改善箇所説明図

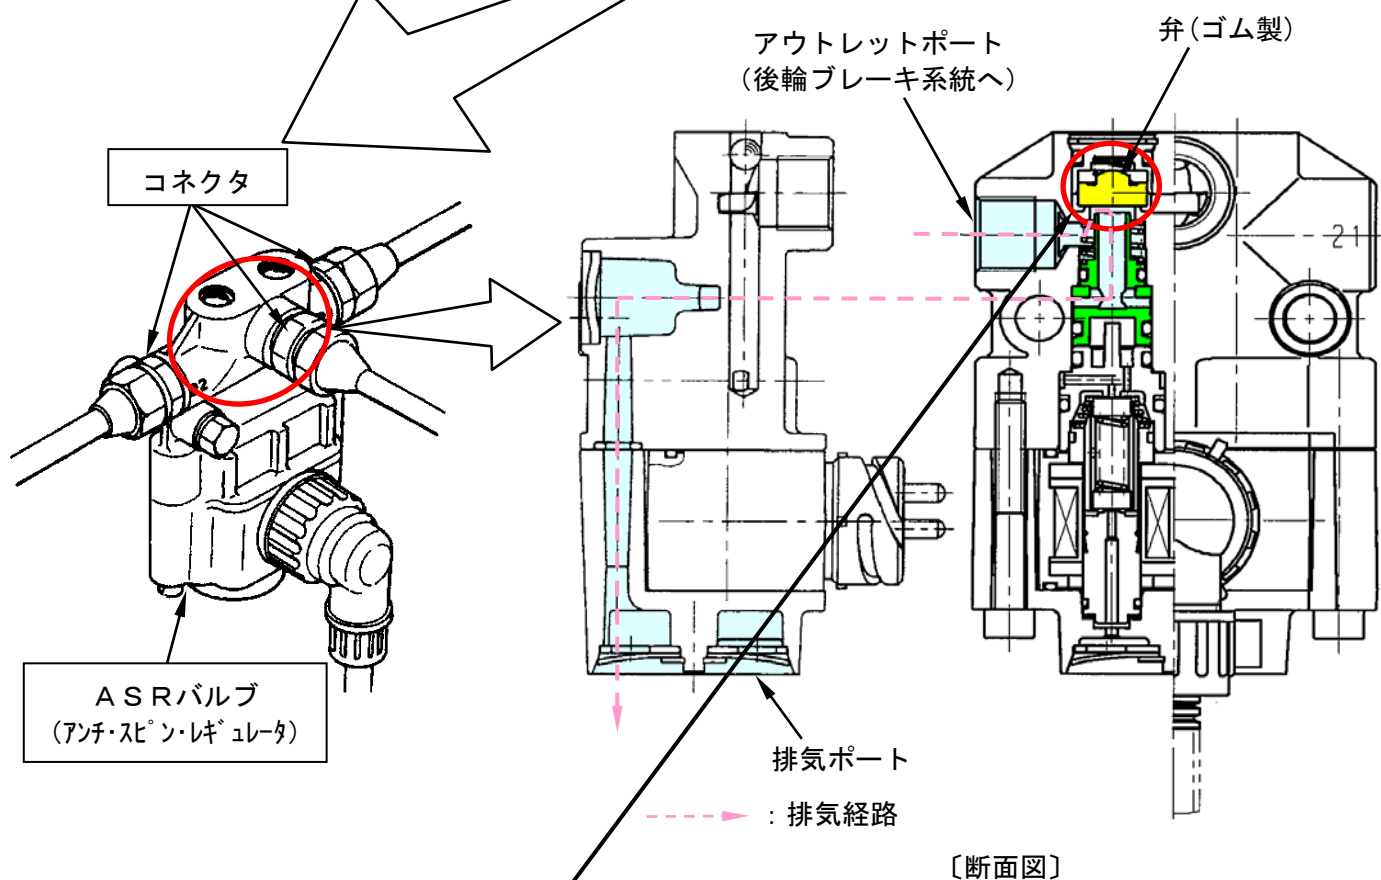
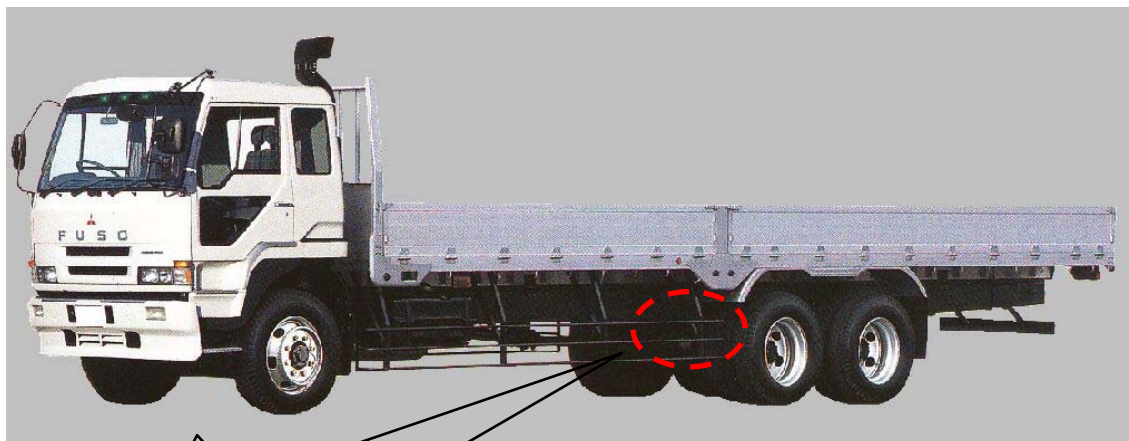
基準不適合発生箇所

駆動輪の空転を防止するために装着されているASR（アンチスピンレギュレータ）バルブ内部の弁の材質および寸法が不適切なため、当該弁の背面にかかるエア圧による経年劣化および高温環境下での変形により、排気ポートを塞ぐものがある。

そのため、ブレーキ配管内に圧力が残留し、常にブレーキが作動した状態となってブレーキドラムが過熱して、最悪の場合、火災に至るおそれがある。

改善措置の内容

全車両、ASRバルブが装着されているかを確認し、装着されていた場合は当該バルブを対策品と交換すると共に配管コネクタを新品と交換する。また、ASRバルブが10年毎の定期交換部品になった旨を、メンテナンスノートに追記する。

注：□は、交換部品を示します。
